Van: [REDACTED]
Verzonden: woensdag 3 februari 2021 21:48
Aan: [REDACTED]
Onderwerp: Jaagpad grondwaterstand

Woonrijpmaaktekening van 2013

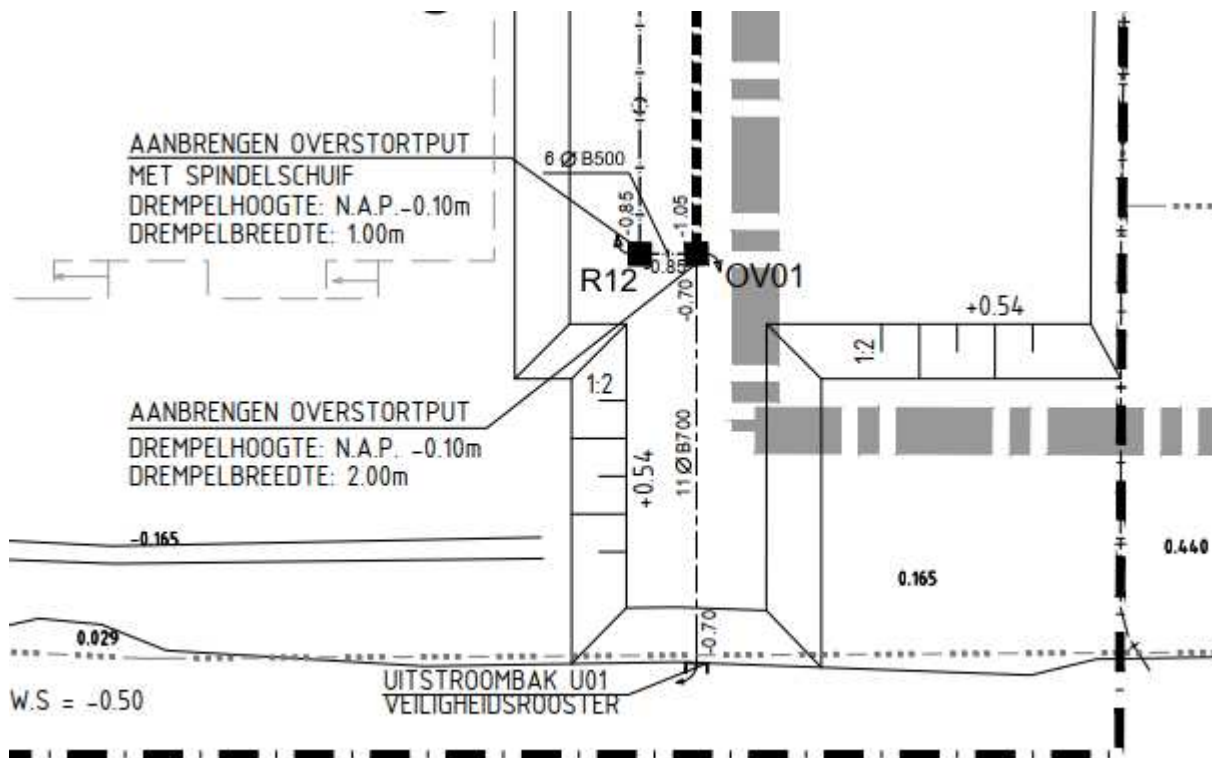
Hopelijk een andere keer met mooi weer, maar we hebben vanmiddag volgens mij wel wat nuttigs geconstateerd. We hebben ter hoogte van put R12 een hoogte van de drempel gemeten van ca. 73 cm beneden maaiveld. Volgens de onderstaande tekening zal de put ongeveer op NAP +0,85m staan. We kunnen er een paar cm naast zitten maar het lijkt erop dat het niveau van de drempel op ca. NAP+0.10 staat. Wareco geeft een peil aan van NAP+0,00 m, is dit ingemeten? Of overgenomen van de woonrijptekening, die hier eigenlijk niet voor bedoeld is.

De overstortput is nl. tijdens het bouwrijpmaken aangebracht en op de bouwrijpmaaktekening van 2011 staat een maat van NAP-0.10m.

Maar belangrijker is wat het rioleringsrapport aangeeft.
 In het rioleringsrapport is onderstaande opgenomen.
 Hier wordt dus een drempelhoogte geadviseerd van NAP-0,15 m.
 Dat is 25cm lager dan het niveau waar de drempel nu op staat!
 Ook staat er nog een kanttekening bij langdurige natte perioden.

Het lijkt er dus op dat de overstort te hoog staat en verlaagd kan worden met 25 cm (en dat is best veel) naar NAP -0,15m.

En zelfs dan moet je goed kijken hoe de grondwaterstand zich gaat instellen, een lager peil is ook nog mogelijk. Maar in alle gevallen zal er ook aandacht moeten zijn voor het grondwaterpeil in de zomer vanwege de aanwezige samendrukbare lagen. Gelukkig worden er peilbuizen gemonitord.
